Raddoppio Ponte San Pietro-Bergamo-Montello. Lotto 9: Opere civili impianti tecnologici di piazzale per il completamento del raddoppio della linea Ponte SanPietro -Bergamo e per lo spostamento provvisorio della linea Treviglio -Bergamo

Richiesta integrazioni del Ministero della Transizione Ecologica, del Ministero della Cultura e di Regione Lombardia [ID_VIP 7601]

COMMESSA	LOTTO	FASE	ENTE	TIPO DOC.	OPERA/DISCIPLINA	PROGR.	REV.
NB1R	09	D	05	RG	MD00000	001	A

Figura 1 Rapporto tra area di cantiere fisso 9.AR01 ed i beni di cui all'art. 142 co. 1 lett. c) del DLgs. 42/2004 e smi (Fonte: NB1R09D22DXSA001001A allegato allo SIA)

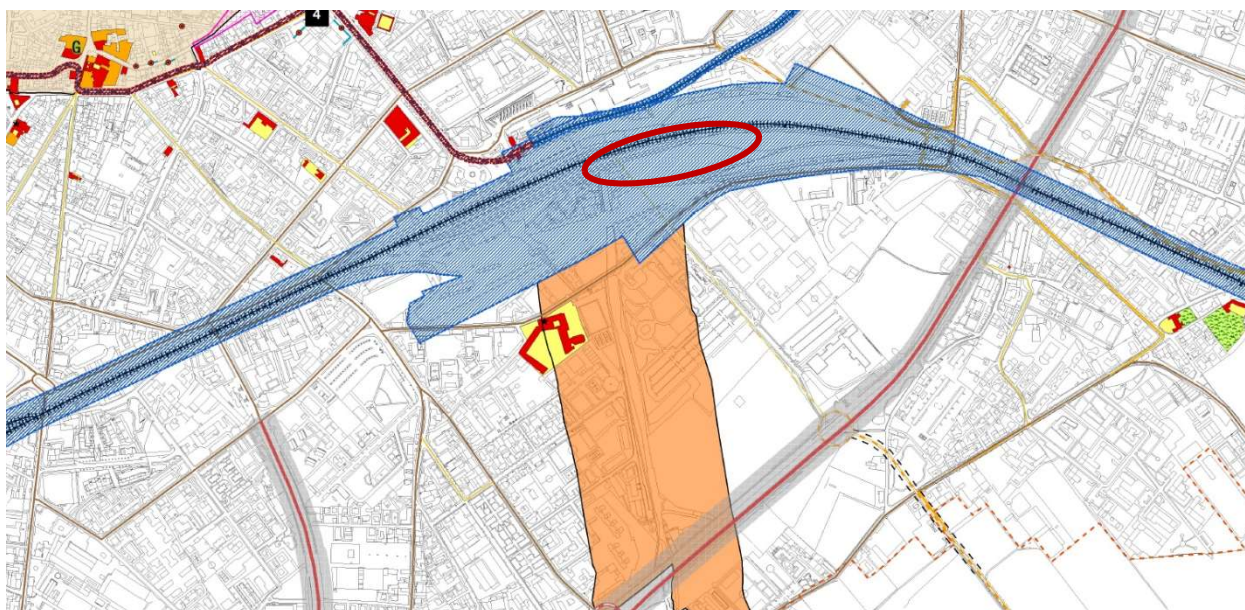
4.1 In relazione alle aree tutelate per legge ai sensi dell'art. 142 del D.lgs. 42/2004 e smi e, nello specifico, i fiumi, i torrenti, i corsi d'acqua e le relative sponde o piedi degli argini per una fascia di 150 metri ciascuna (co. 1 lett. c), tenendo conto dell'ubicazione prevista dell'area del cantiere AR.01, atteso che nel documento Studio di Impatto Ambientale – Relazione Generale. DOC: N B1R09D22RGSA0001001B, pag 35 e 36, fig. 4-2, si afferma “il cantiere 9.AR.01, ubicato all'interno del sedime di pertinenza ferroviaria, risulta escluso dalla fascia di 150 metri dai corsi d'acqua ai sensi dell'Art. 142, comma 1, lett. c) del D.lgs. 42/2004 e smi.”; considerato che nel progetto di monitoraggio ambientale (documento NB1R09D22RGMA0000001A) il cantiere risulta essere nell'area compresa entro 150 m dal corso d'acqua, come si evidenzia nella Carta dei vincoli e delle tutele a pag. 9 del documento NB1R09D22DXSA0001001A (Elaborati grafici),

4.1.a si chiede di specificare meglio l'eventuale esclusione dell'area di tale cantiere dall'area di rispetto dei corsi d'acqua.

Come si evince dalla seguente Figura 1, che rappresenta l'ubicazione dell'area di cantiere 9.AR.01 rispetto ai beni paesaggistici così come riportati sul Geoportale Regione Lombardia, si evince come detto cantiere risulti parzialmente ricadere all'interno della fascia di rispetto di 150 metri dai corsi d'acqua tutelati (ex art. 142 co. 1 lett. c) del DLgs. 42/2004 e smi).

Ad ogni modo, ai fini cautelativi, come riportato nella precedente Figura 1, nella porzione dell'area di cantiere ricadente entro la fascia di rispetto di 150 metri dai corsi d'acqua tutelati non potranno essere installati apprestamenti fissi di cantiere e preferibilmente non dovrà essere occupata dallo stoccaggio dei materiali da costruzione per lunghi periodi.

Stralcio Planimetria di Progetto “NB1R02D22P6IM0004010A” progressiva chilometrica 1+150

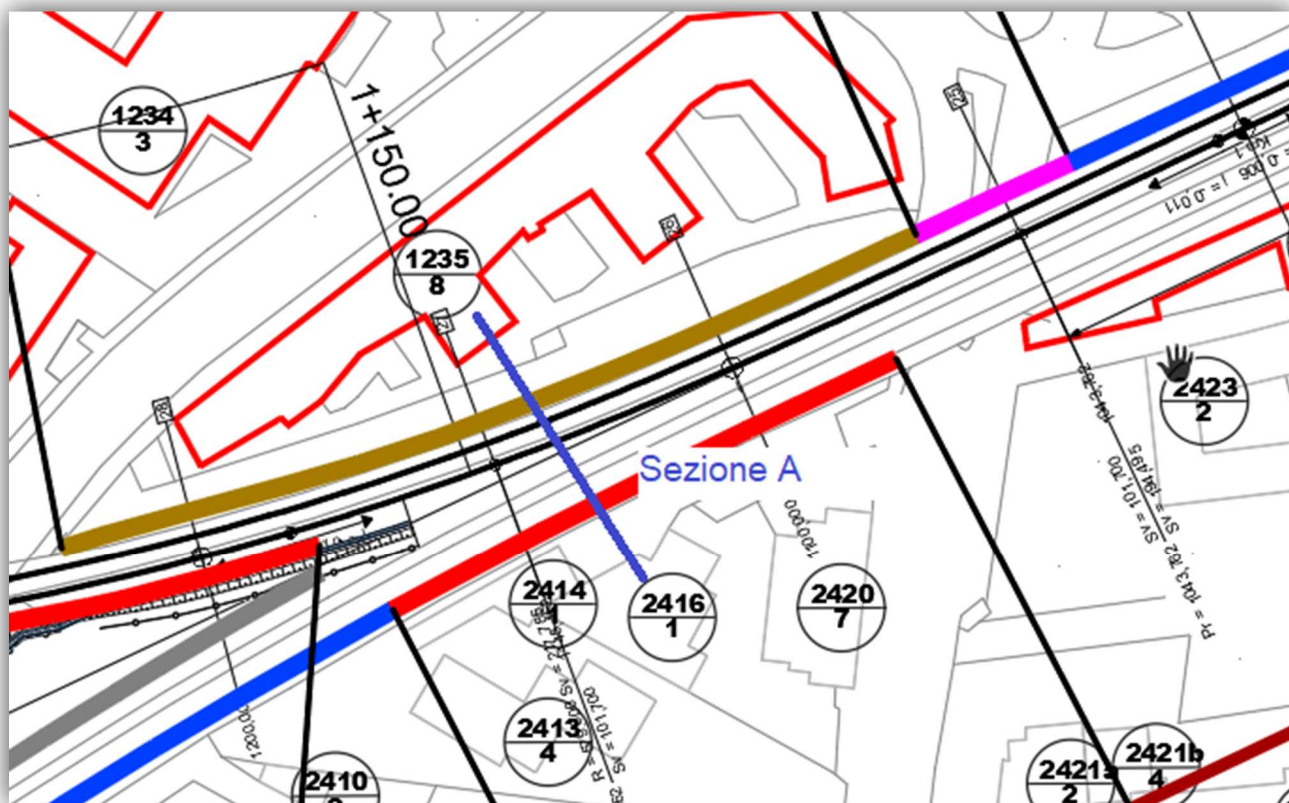
- dovranno essere stimati i livelli di rumore ante-operam in corrispondenza dei recettori interessati dalle immissioni di rumore del tratto ferroviario oggetto del raddoppio;
- dovrà essere prodotta planimetria che evidenzia le linee di emissione acustica relative alla situazione ante-operam (binario singolo) e post-operam (binario doppio) in input al modello di simulazione acustica, dimostrando, quindi, la corrispondenza tra modello acustico sviluppato e realtà fisica.

Viene riportato di seguito uno stralcio della Planimetria di Progetto cod. “NB1R02D22P6IM0004010A – Planimetria di localizzazione degli interventi di mitigazione acustica” nei pressi della progressiva chilometrica 1+150, nella quale vengono rappresentati i due assi (raddoppio) della linea ferroviaria di progetto Ponte San Pietro – Bergamo e della linea ferroviaria esistente Treviglio – Bergamo.
